Mission régionale d'autorité environnementale
OCCITANIE

Avis

sur le projet de parc photovoltaïque sur la commune de Boulogne-sur-Gesse (31)

Date : 12 février 2026

Figure 2 : plan de masse définitif du projet (source : demande de permis de construire pièce PC2)

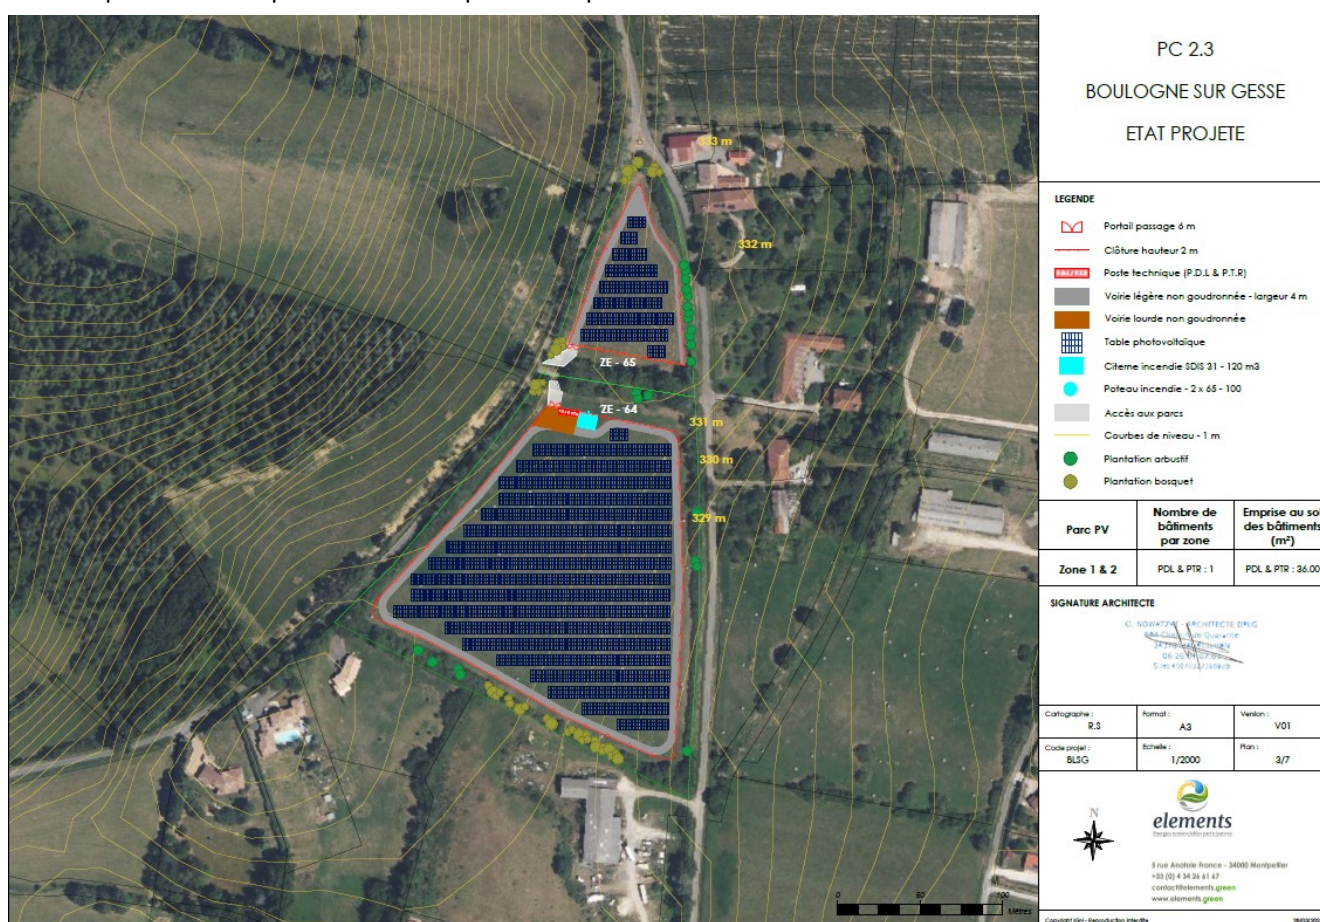
Sur la zone d'implantation du projet, le dossier comporte une analyse de trois variantes pour l'implantation des panneaux photovoltaïques. La variante retenue est présentée comme le résultat de l'évitement des secteurs d'enjeux recensés par les études de terrain, notamment la parcelle à l'est de la route. La MRAe considère que le travail de recherche de variante est à compléter en prenant en compte les incidences des obligations légales de débroussaillage (OLD) qui font partie du projet (cf. paragraphe 3.1). Une variante correspondant à une implantation des panneaux en retrait de 20 m (distance des OLD) par rapport aux milieux arbustifs doit être étudiée.

La MRAe recommande de compléter l'analyse des variantes d'implantation des panneaux en prenant en compte les incidences des obligations légales de débroussaillage dans une variante où les panneaux sont implantés avec un retrait de 20 m vis-à-vis des milieux arbustifs.

La MRAe note le projet est concerné par la mise en place d'obligations légales de débroussaillage (OLD). Cela peut entraîner des incidences supplémentaires sur la biodiversité qui ne sont pas prises en compte, ni évaluées dans l'étude d'impact. Ces incidences concernent notamment les milieux arbustifs qui, d'après l'étude d'impact, sont ceux présentant le plus d'enjeu dans le secteur d'implantation. L'analyse des incidences doit donc être complétée sur ce sujet.

La MRAe recommande de compléter l'étude d'impact par une évaluation des incidences des obligations légales de débroussaillage prescrites. Suite à cette analyse, les mesures nécessaires d'évitement, réduction ou compensation sont à mettre en place.
